ИЗМЕНЕН И ДОПОЛН. 10/29г. См. примечание 4ое.	<b>ЗАВОДСКАЯ ПРОХОДНАЯ БАНЯ</b> <b>БОКОВОЙ ФАСАД И</b> <b>ПОПЕРЕЧНЫЙ РАЗРЕЗ по КУПАЛЬНОЙ.</b> ГОСУДАРСТВЕННЫЕ ЗАВОДЫ И РУДНИКИ КОНСТРУИР.: [подпись] АРТЕМОВСКОГО ОКР. ЧЕРТИЛ.: [подпись] ПРОВЕРИЛ.: [подпись] ЗАР. ТЕХН. БЮРО: [подпись] НАЧ. ТЕХН. ОТА: [подпись]	МАШТАБ: 1:100 ДАТА: 27 СЕНТ. 1928г. <b>№Б1616</b> INDEX
---	---	--

<p>ИЗМЕНЕН. И ДОПОЛН. 3-1-29. Чертеж дополнен 2-м этажем. Изменена ширина на входных дверях, указаны размеры стропил. 26-VI-29 г. Добавлены слуховые окна (4 шт.) на заднем фасаде над кухней</p>	<p><b>ЗАВОДСКАЯ ПРОХОДНАЯ БАНЯ</b> <b>НА 800 ЧЕЛ. В СМЕНУ</b> <b>ЗАДНИЙ ФАСАД И РАЗРЕЗЫ</b> ГОСУДАРСТВЕННЫЕ ЗАВОДЫ И РУДНИКИ КОНСТРУИР.: <i>Селиванов</i> ЧЕРТИЛ.: <i>Селиванов</i> ПРОВЕРИЛ.: <i>Селиванов</i> ЗАВ. ТЕХ. БЮРО: <i>Селиванов</i> НАЧ. ТЕХ. ОТД.: <i>Селиванов</i> INDEX</p>	<p>АРТЕМОВСК. ОКР. МАШТАБ: 1:100 ДАТА: 1 ОКТЯБРЯ 1928 г. <b>№5-1617</b></p>
---	---	---

**ЗАВОДСКАЯ ПРОХОДН. БАНЯ**  
НА 800 ЧЕЛ. В СМЕНУ  
ПЛАН I-го ЭТАЖА И ГЛАВН. ФАСАД

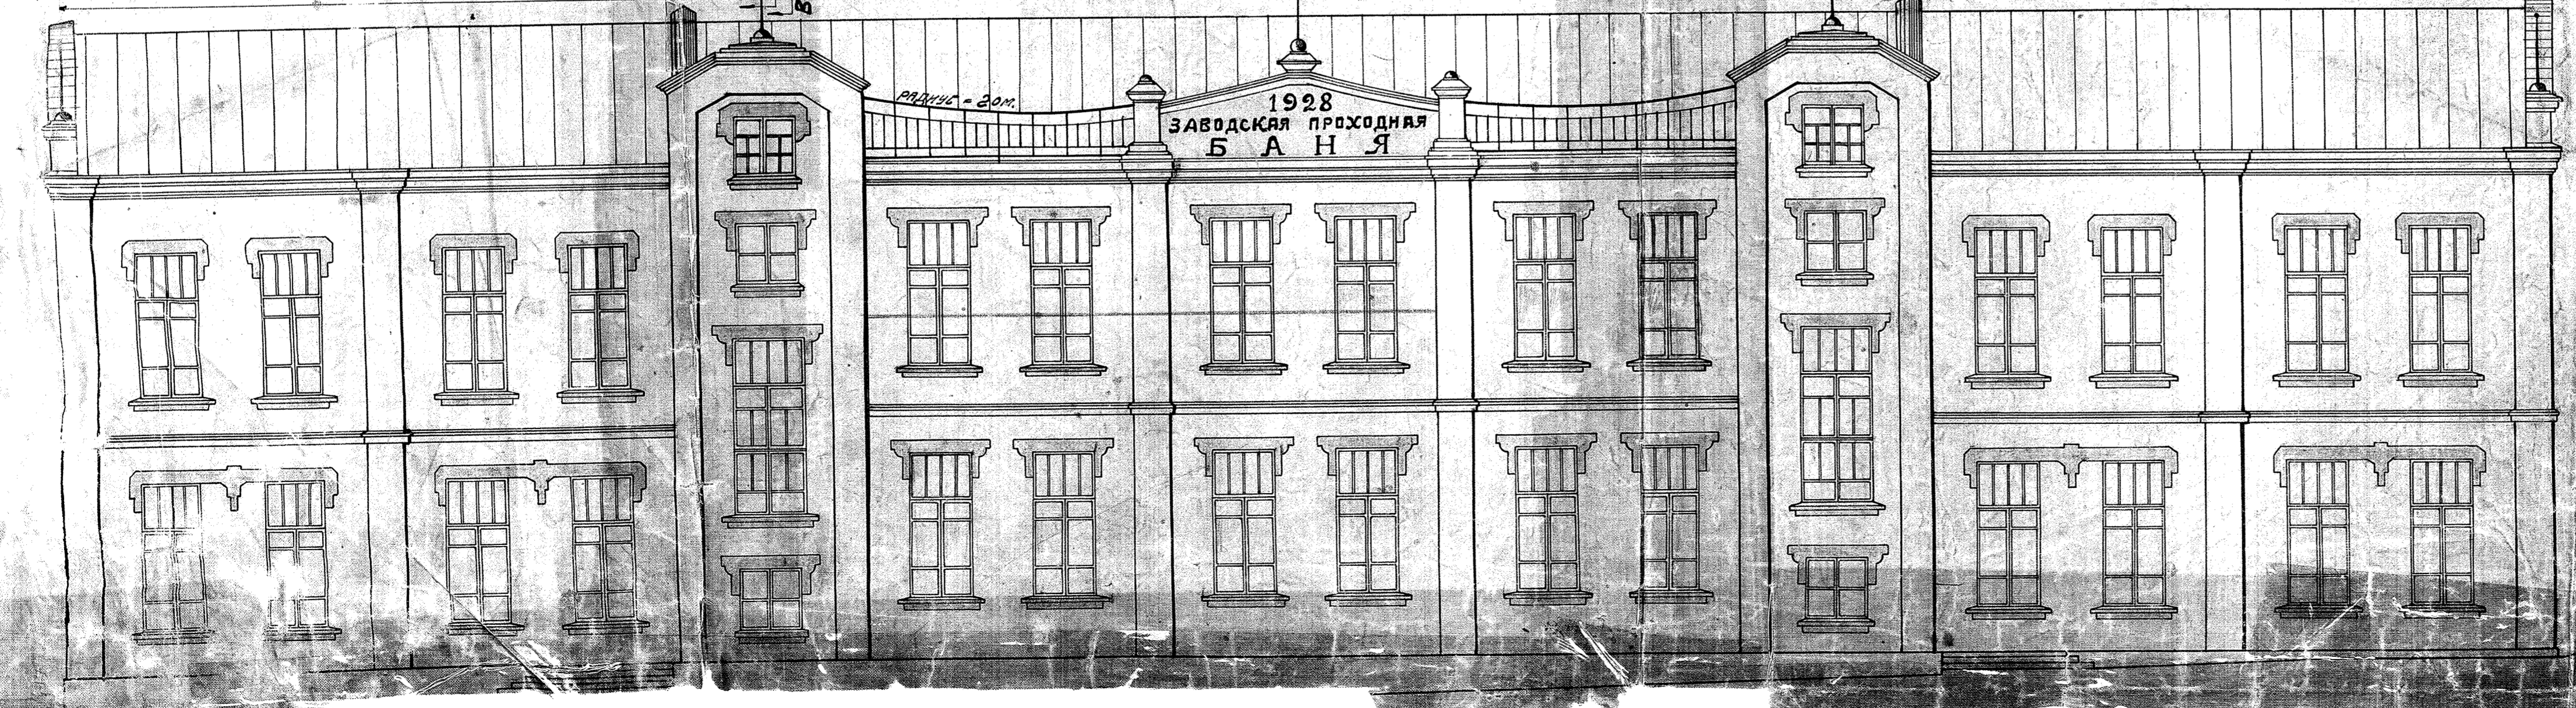
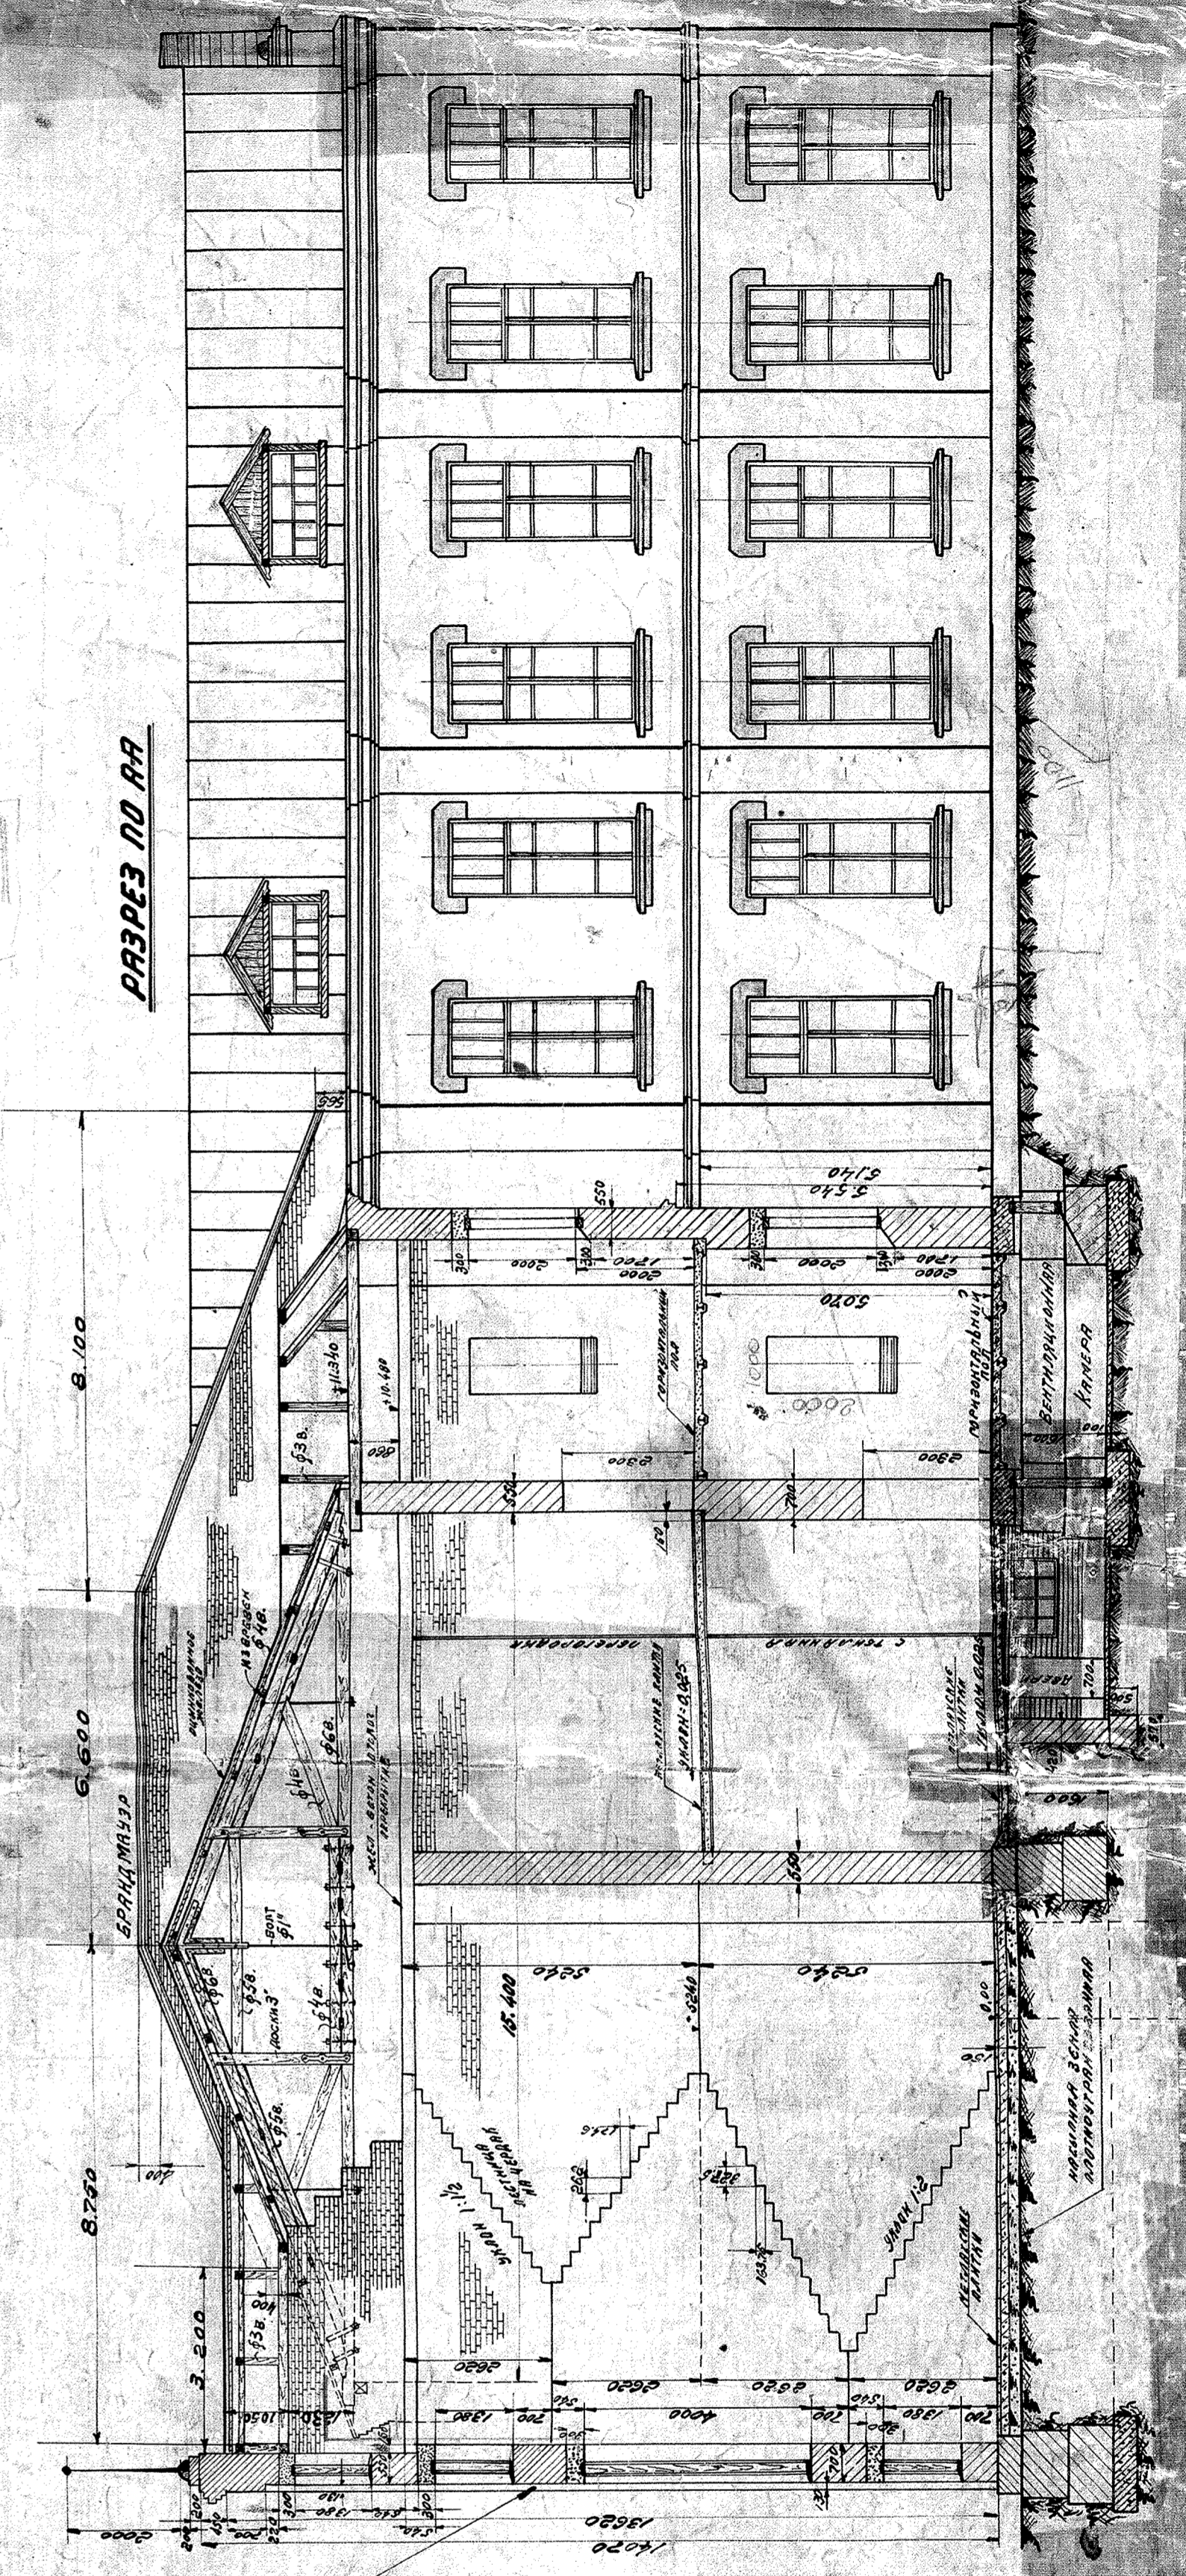
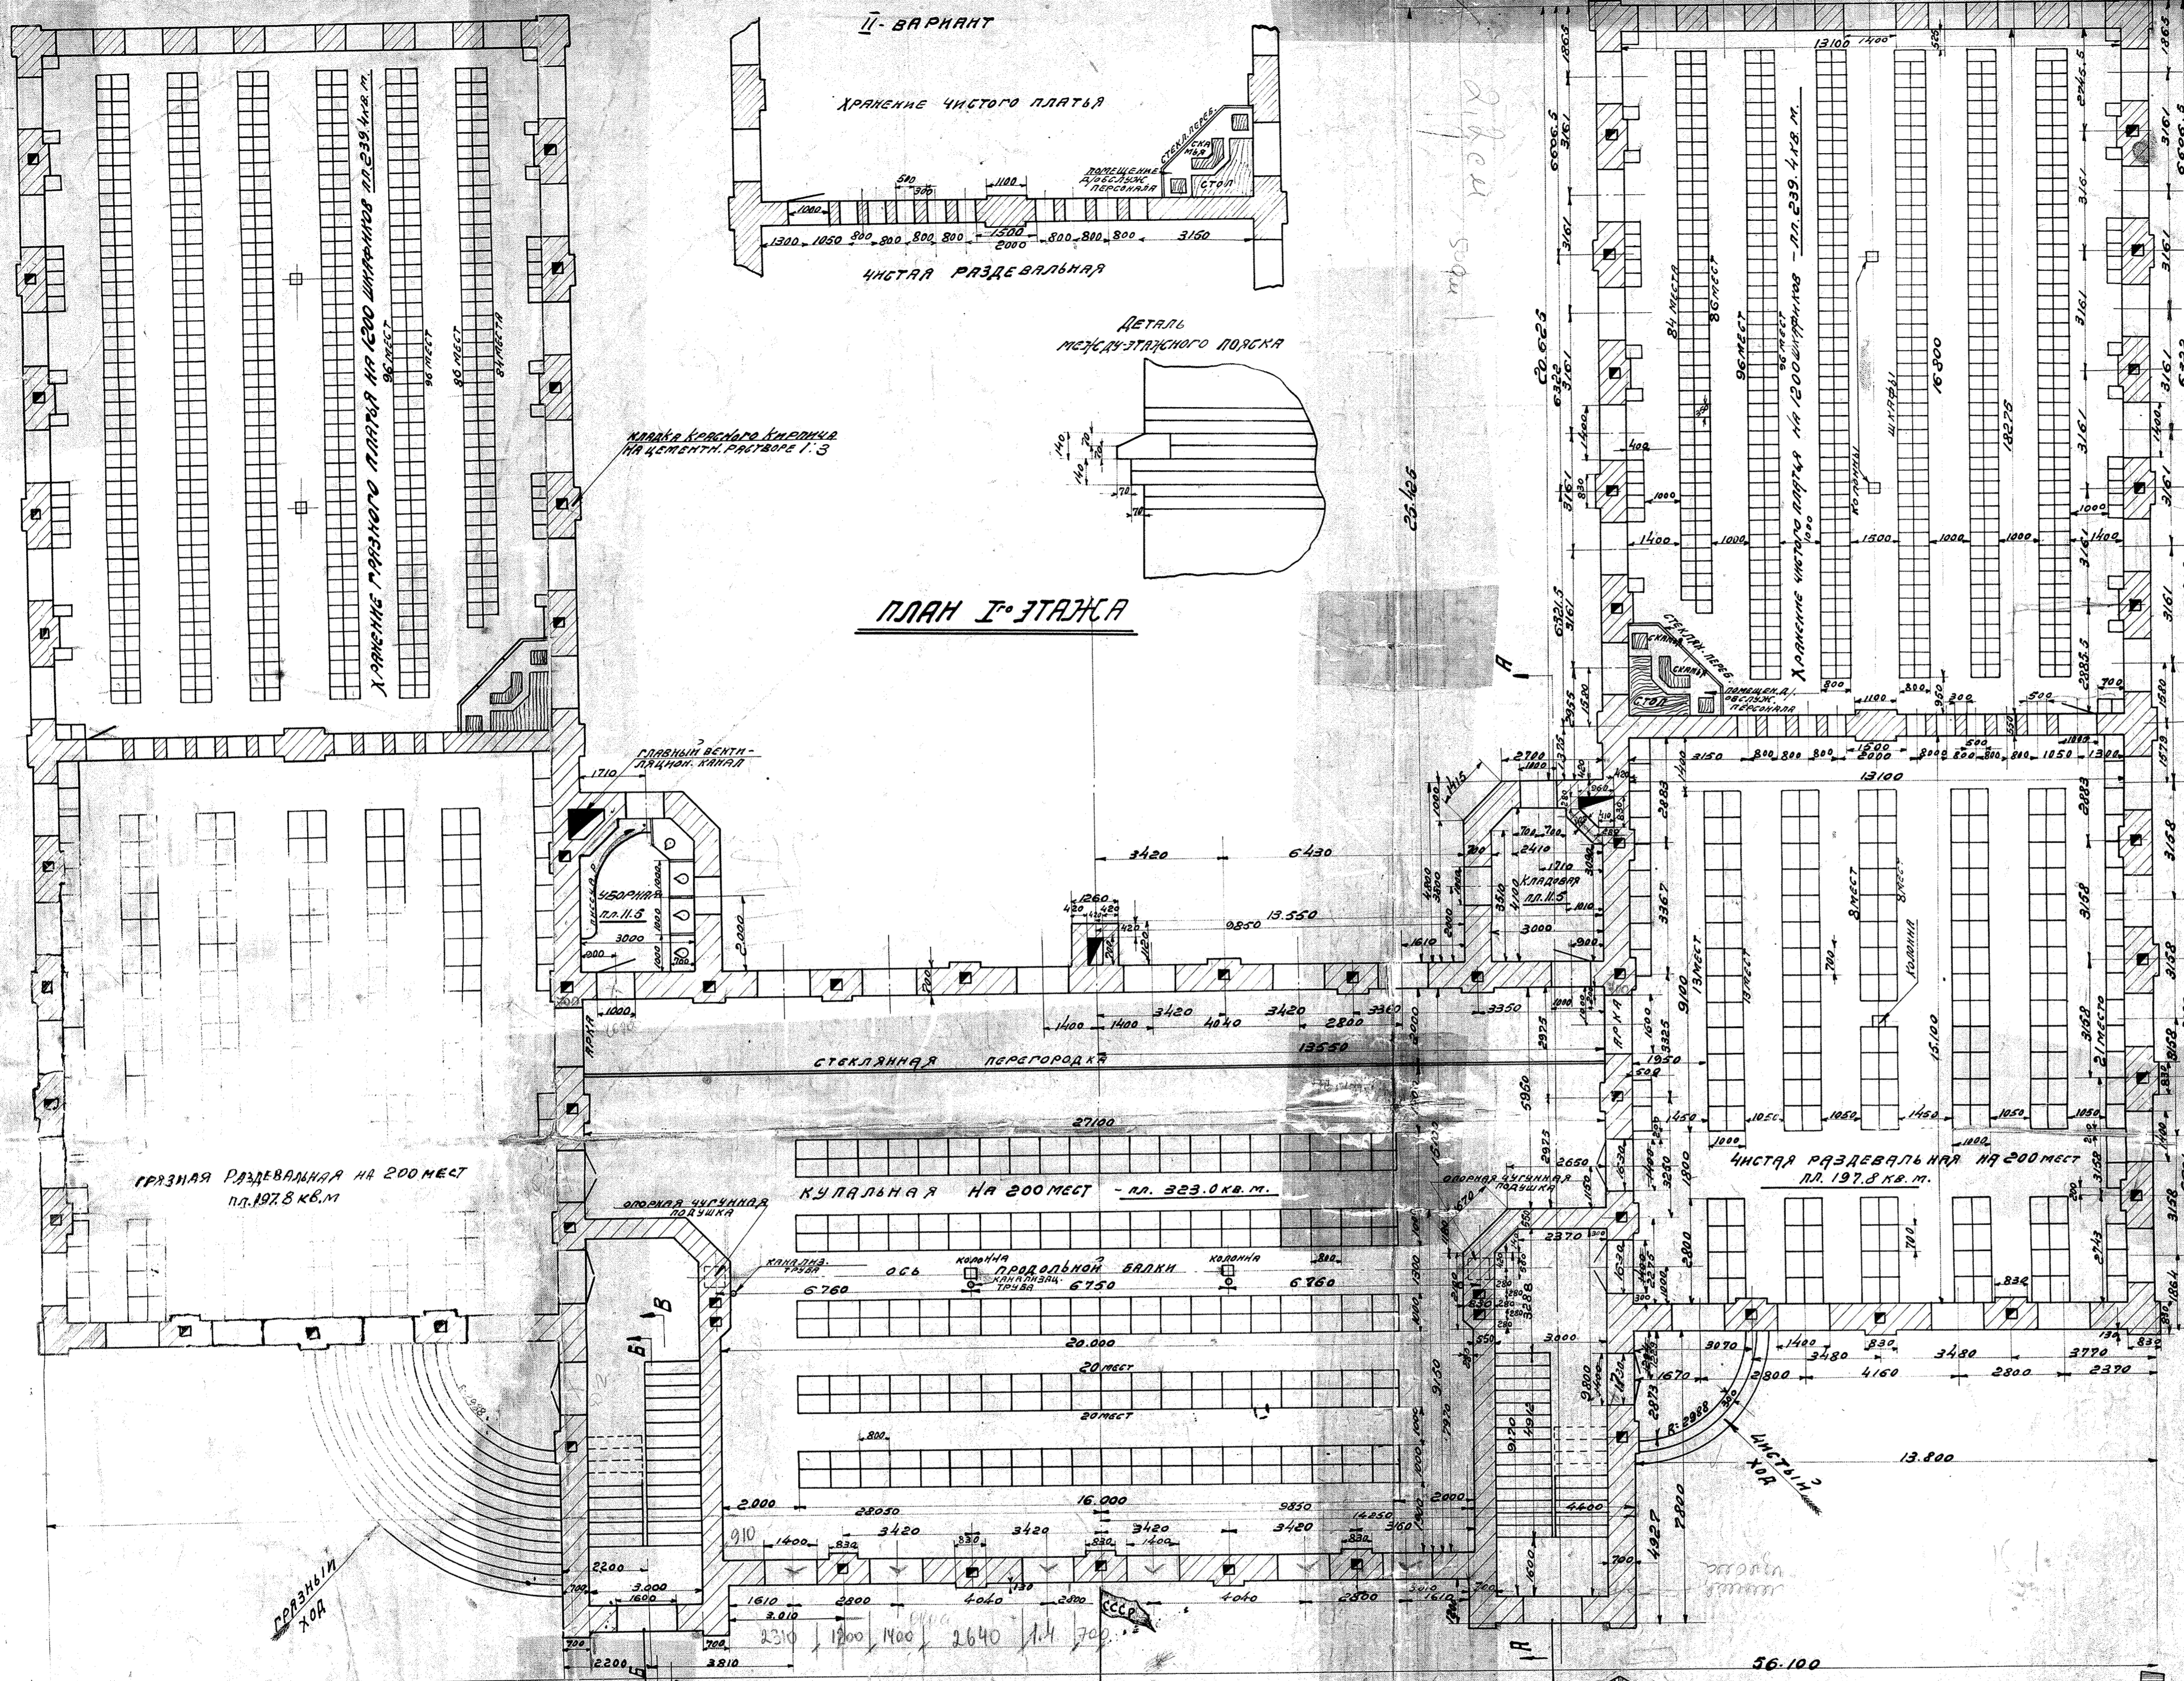
5. Лестница на чердак показана неграмотно в чистой лестничной клетке. Над лестницей сделать ее в грязной лестничной клетке.  
6. Исправлены строительная и слуховые окна, добавлены перегородки, радиаторы, ванночка, стиральная машина и проч.

Каленки и доп. ст. - 28.  
ширина входных дверей, наметка: 1,30 м. в месте нап. и т.д.  
Одн. парижских входных дверей перемеряется: размер 1,20 м. в месте нап. и т.д.  
Сделаны планы: чистая и грязная на ч. 1:5. 0-11-23 см. приняты 19-23 см. приняты
